# УПРОЩЕНИЕ КОНСТРУКЦИИ ПАНЕЛЕЙ РМВ

**METTЭM**

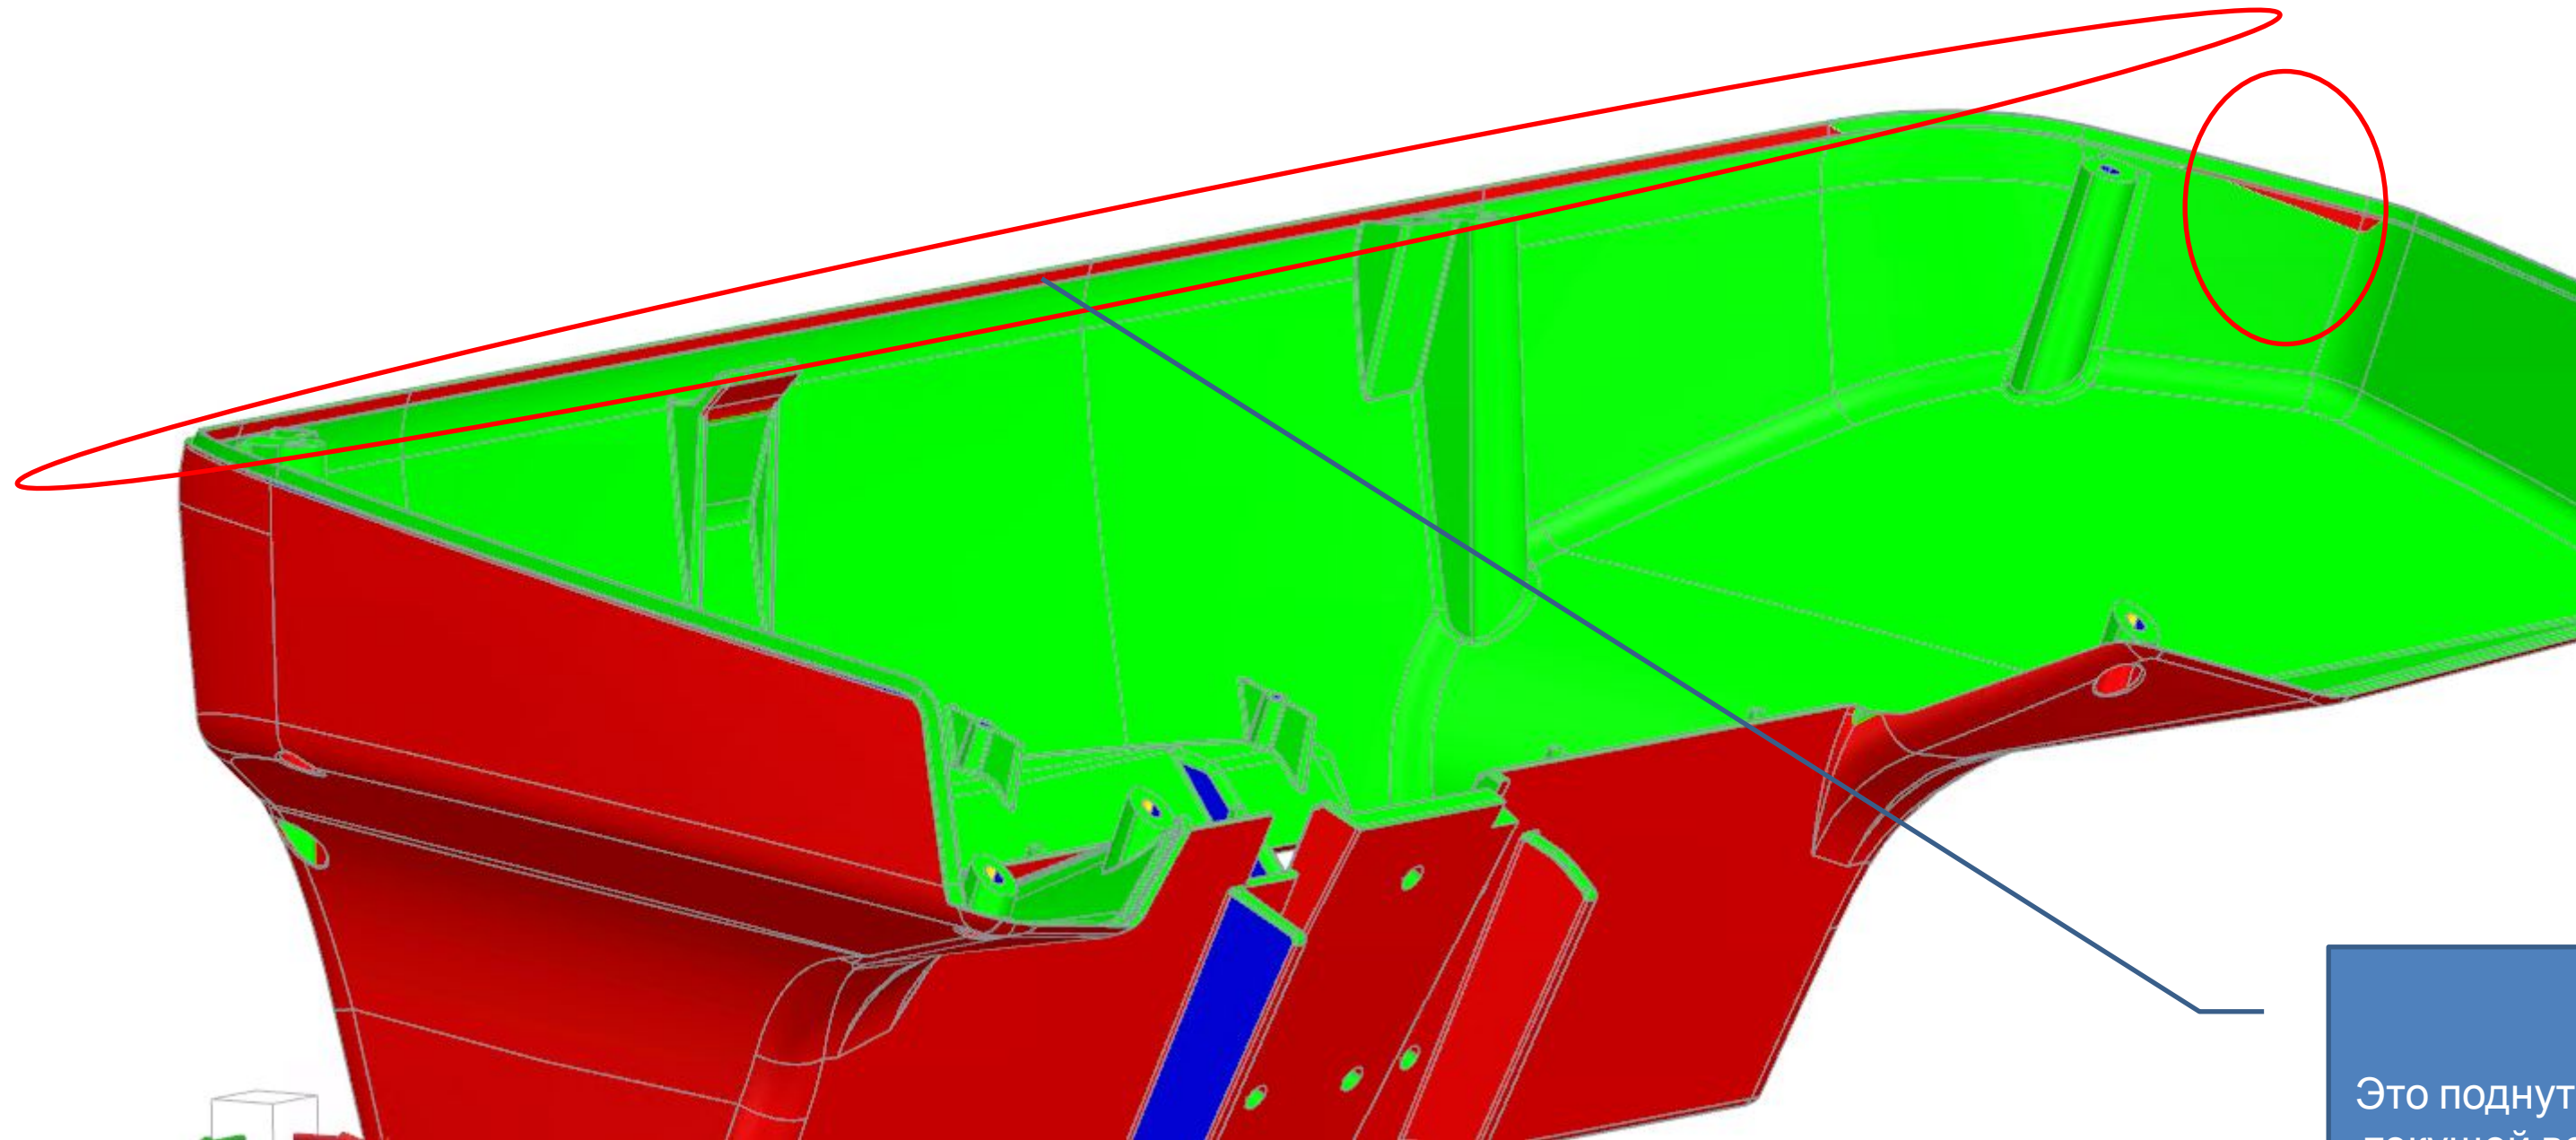
???

Это поднутрение будет устранено (в текущей версии пока не устранено)

С остальных поднутрений съем ручной или исключить

## Поднутрение на внешней части верхней крышки:

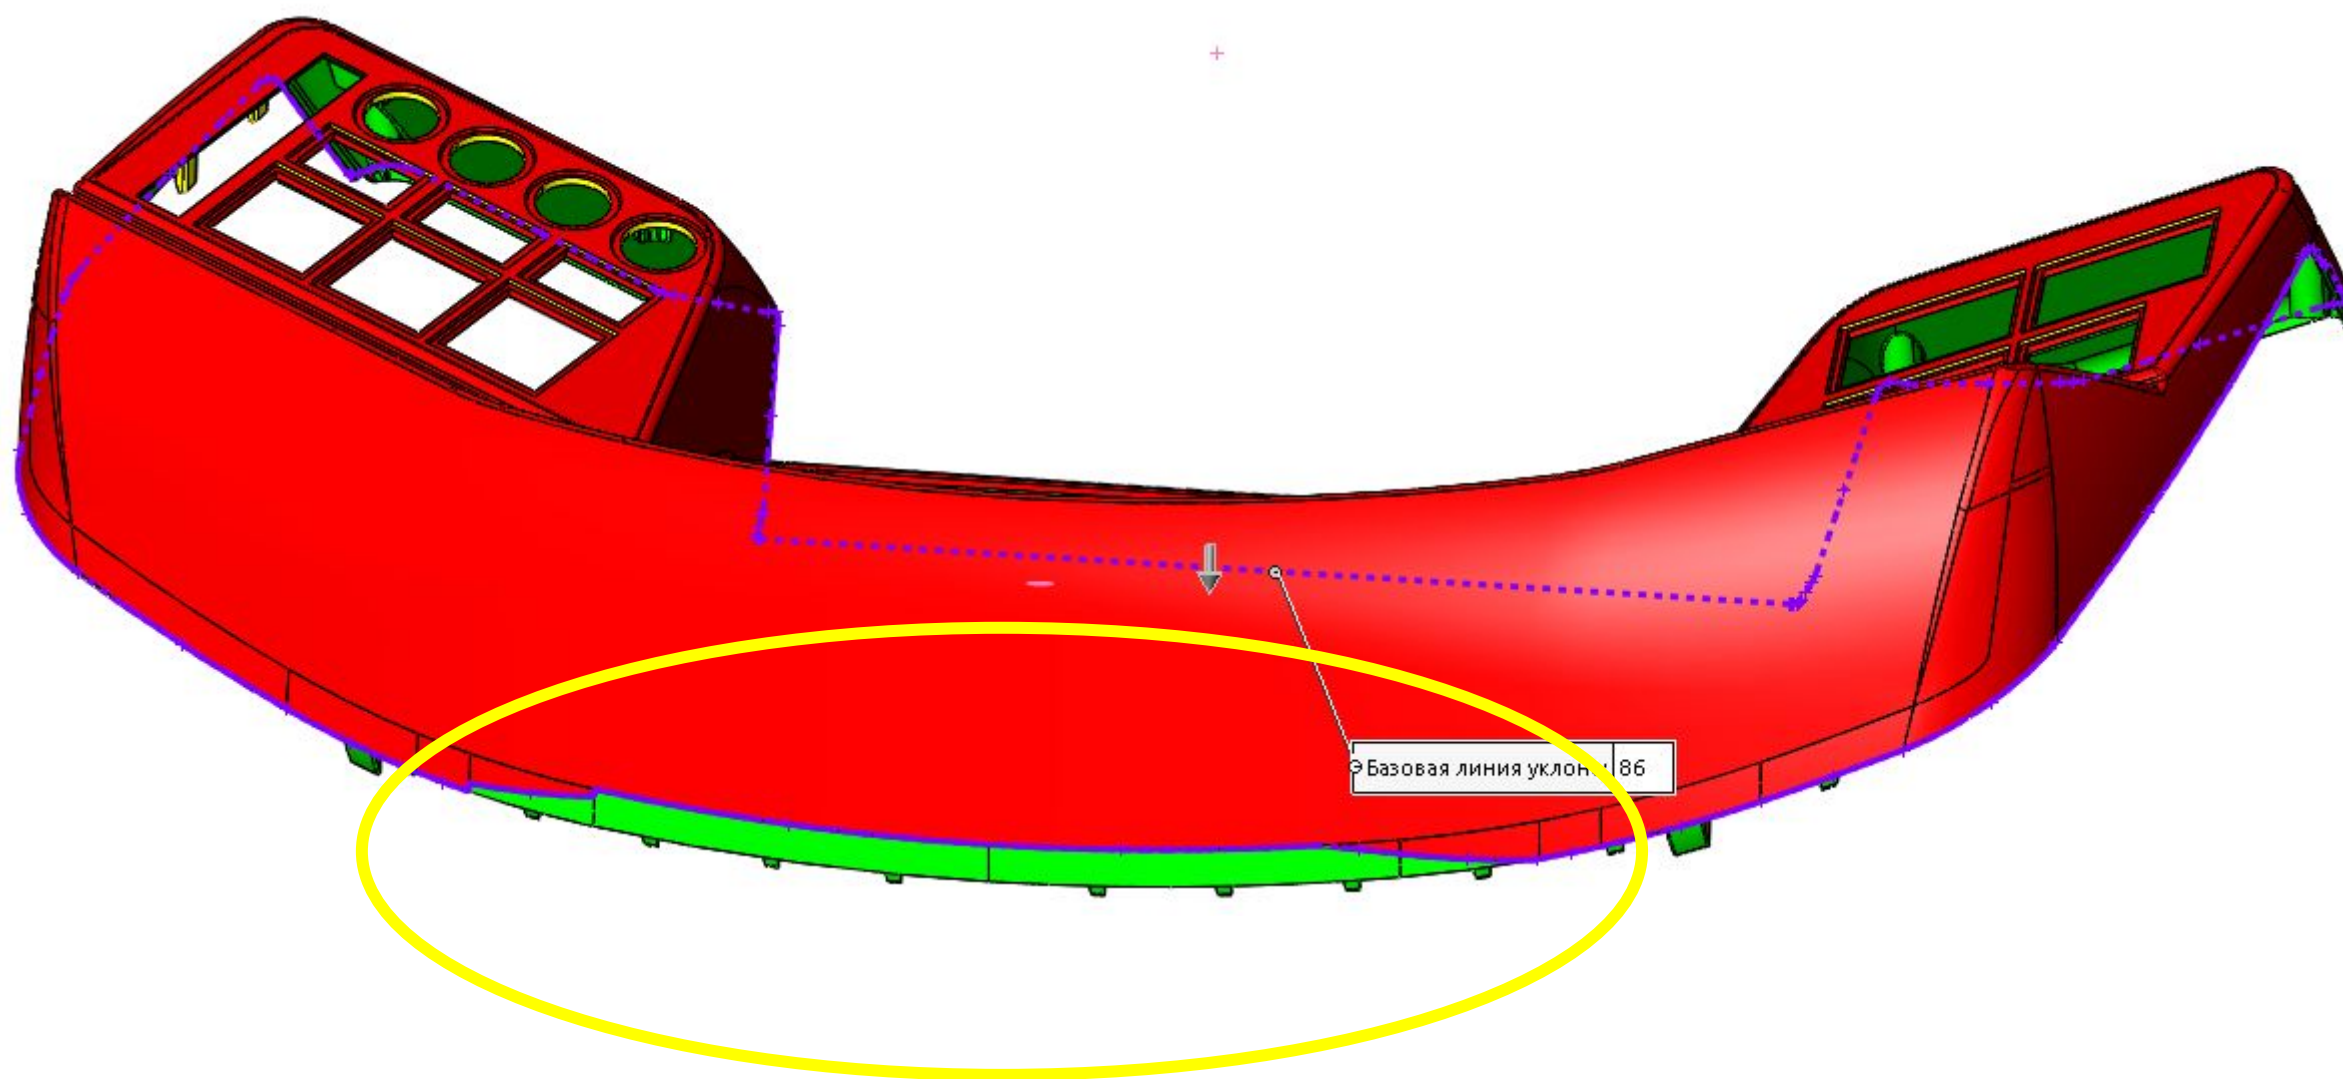
1. Оставить в случае если будет принято решение, что деталь остается в матрице и снимается с нее вручную после выхода пуансона.
2. Исключить обратный угол если будет принято решение, что деталь при раскрытии пресс-формы остается на пуансоне.

???

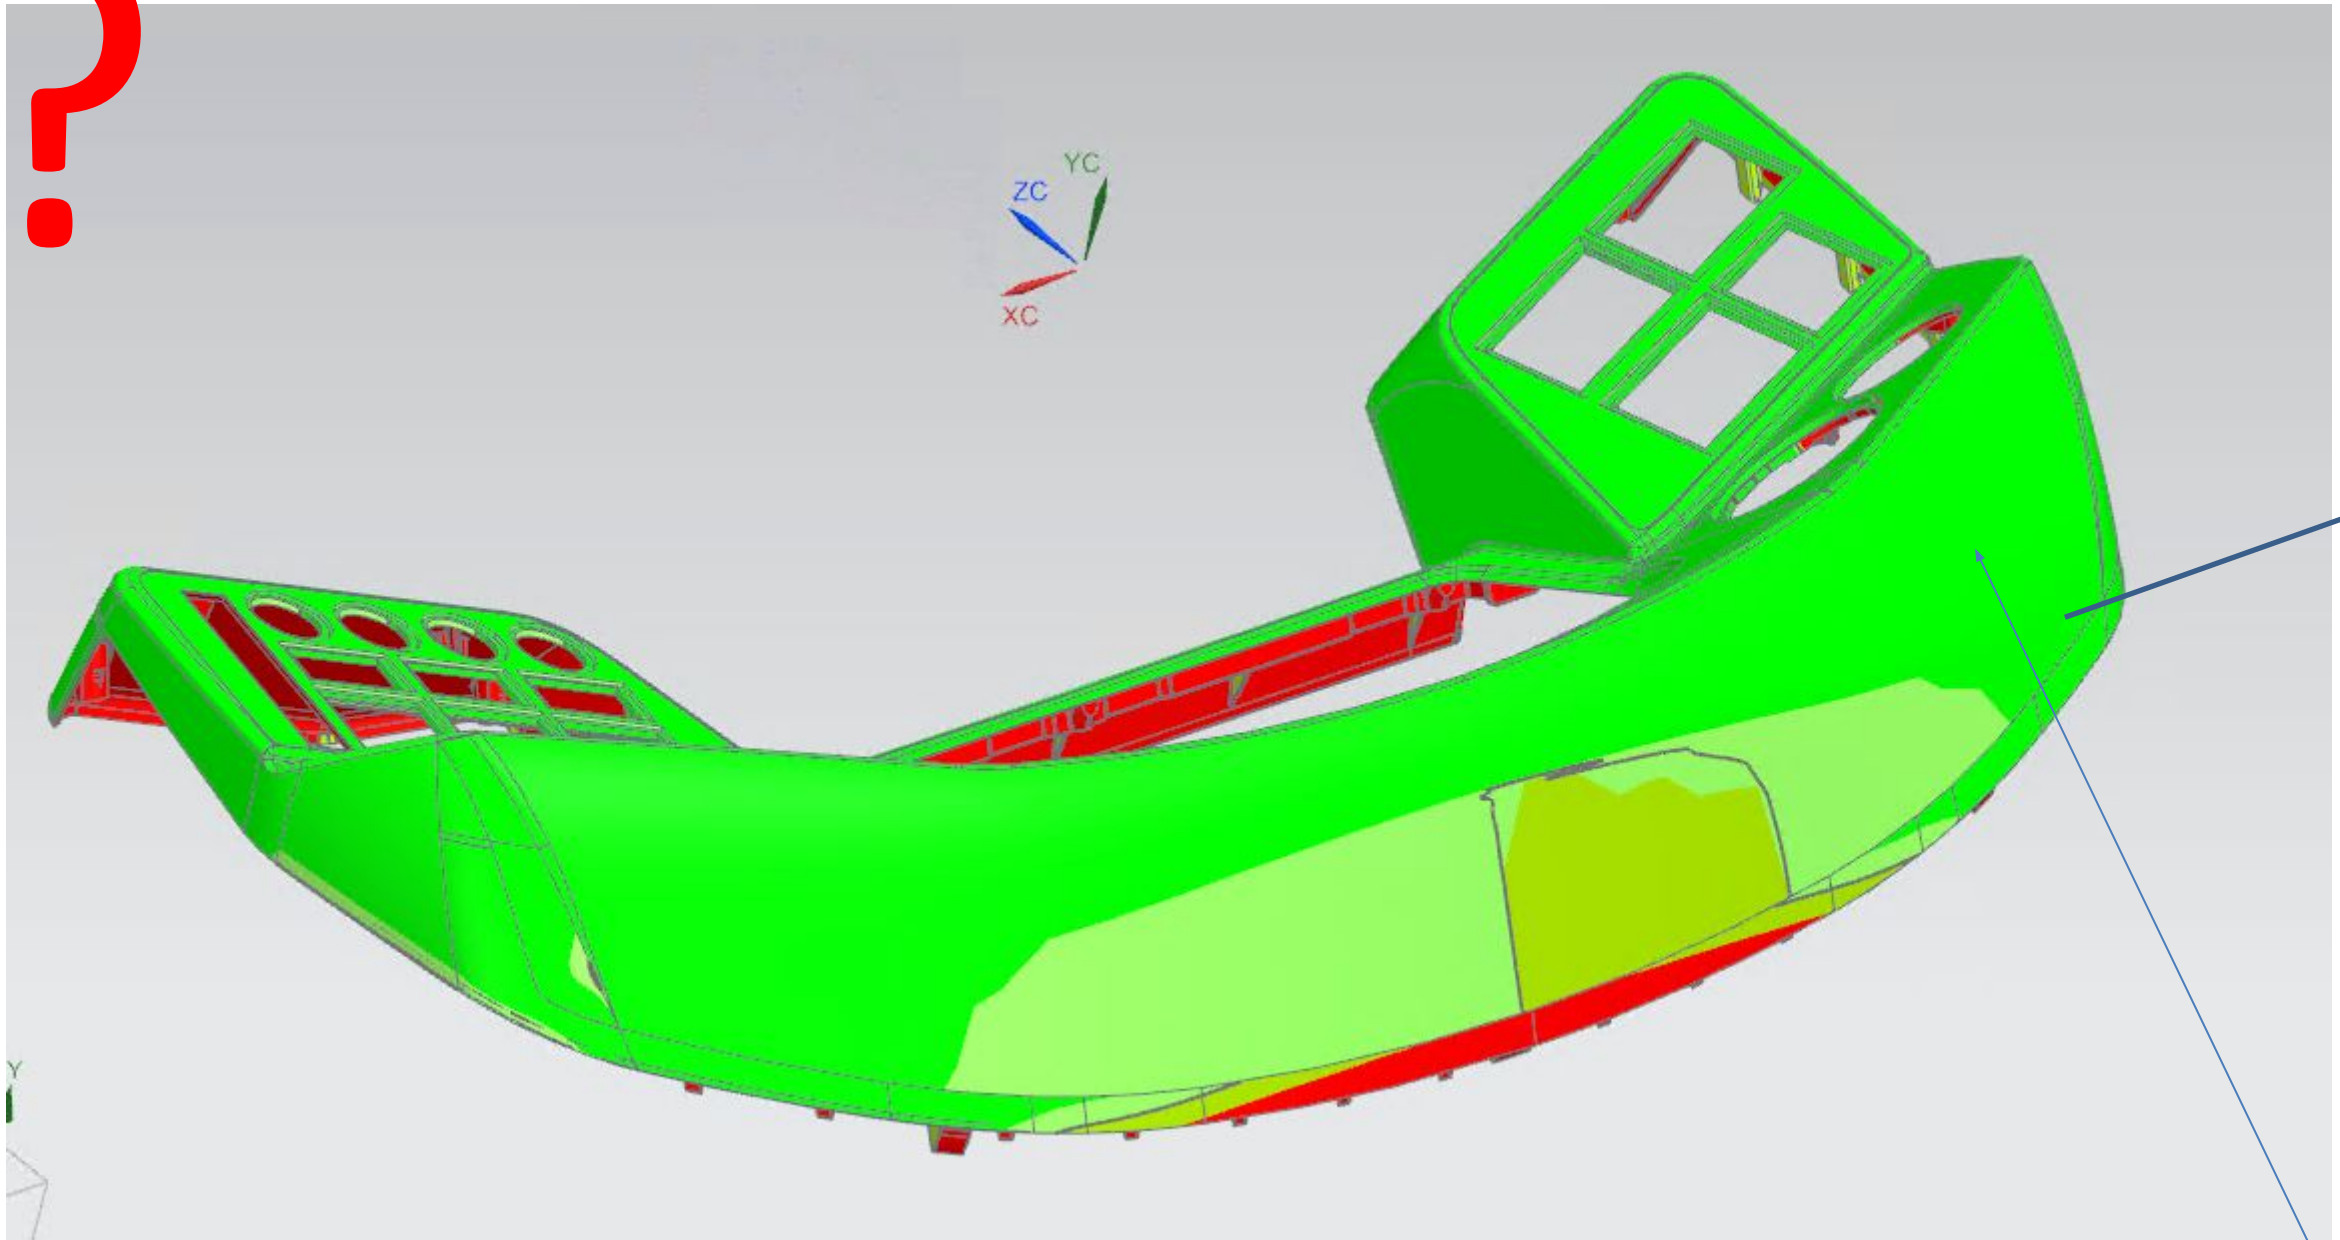
Есть тиснение. Какой минимальный угол необходим?

Тиснения нет, это фактурная  
покраска

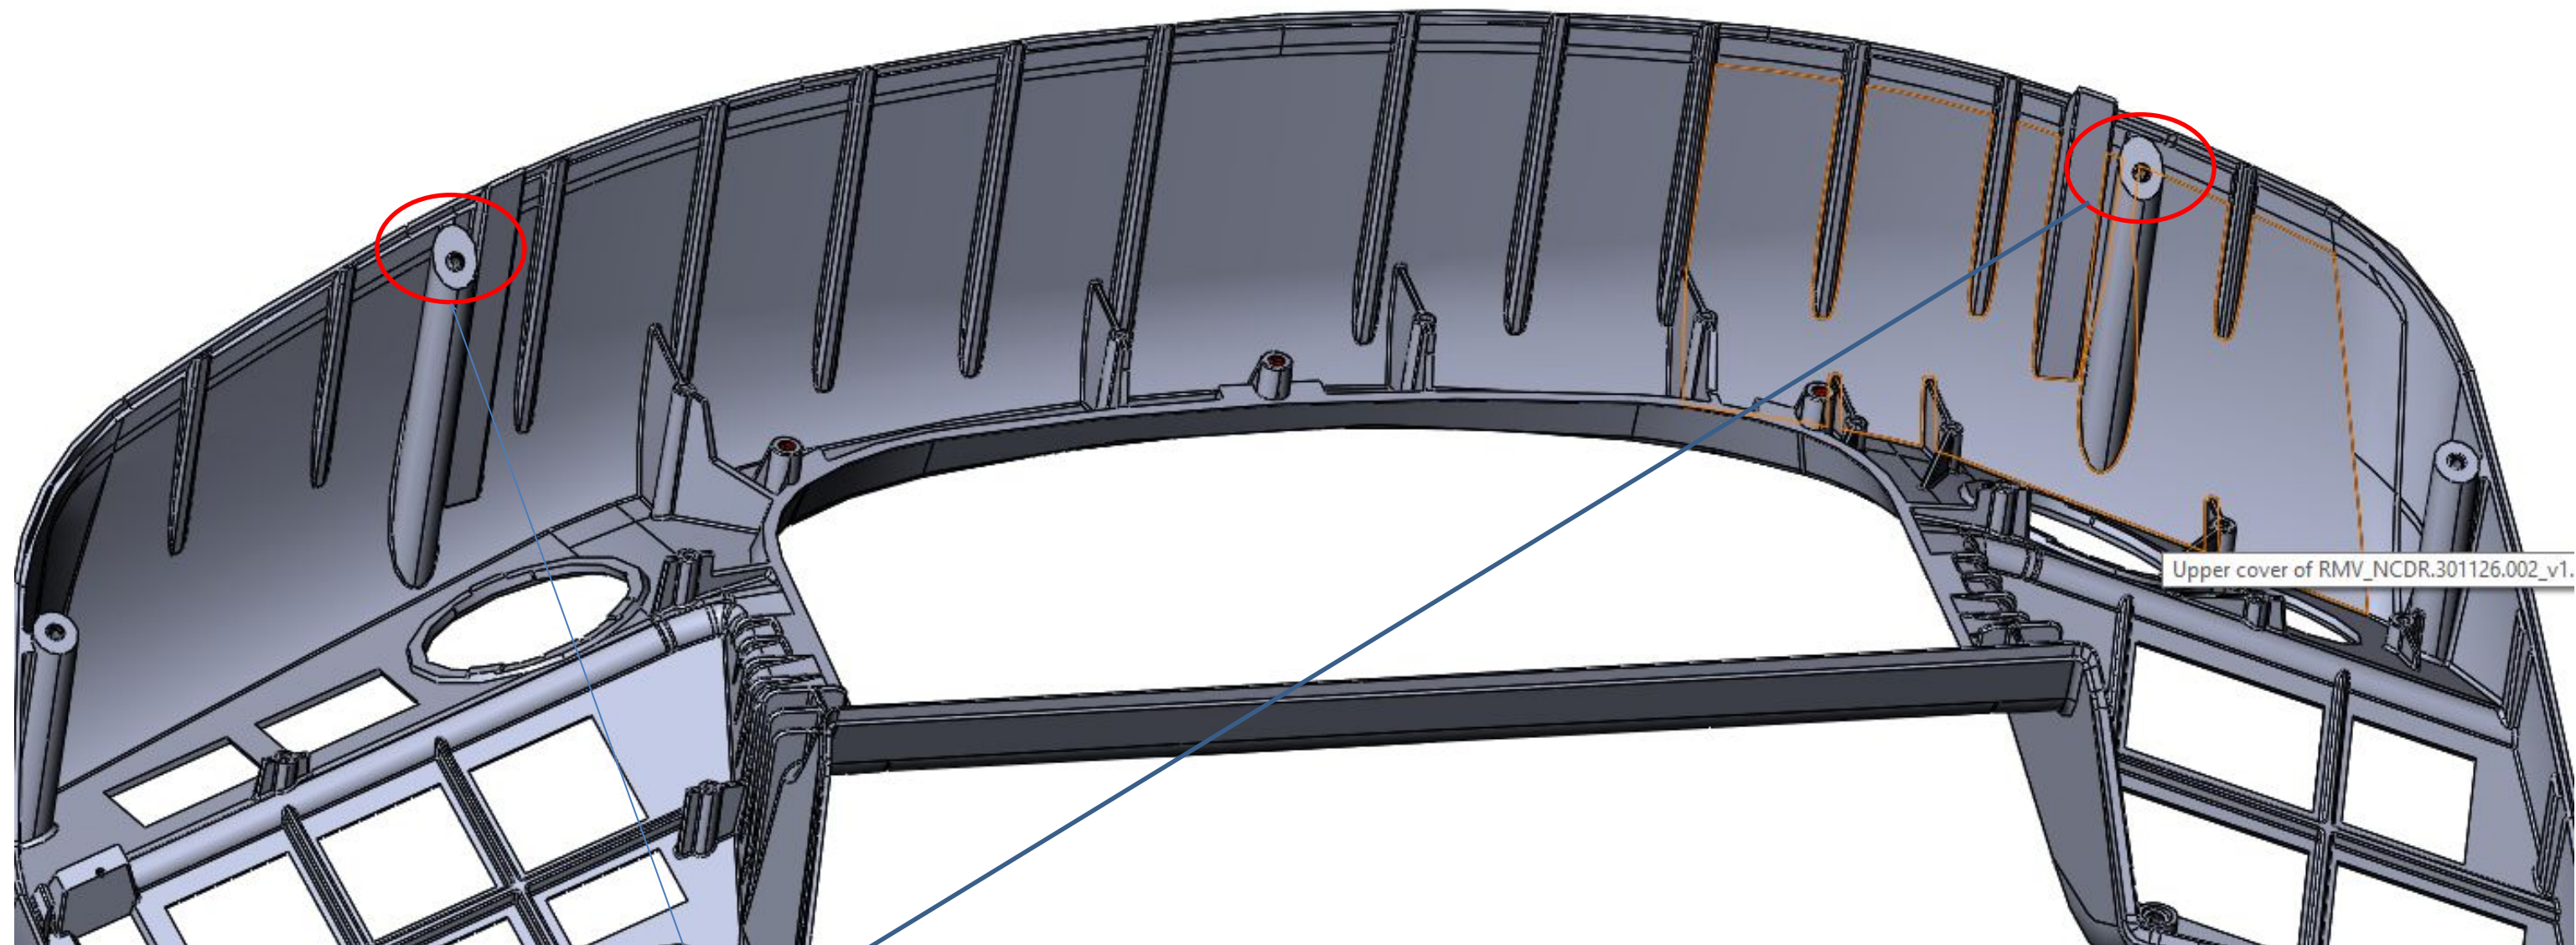
Изменить угол наклона закладных резьбовых втулок, выставить параллельно с остальными втулками (поднутрение останется, но оси закладный втулок будут параллельны).

Оси данных закладных выполнены параллельно остальным закладным, находящимся по контуру

ОК
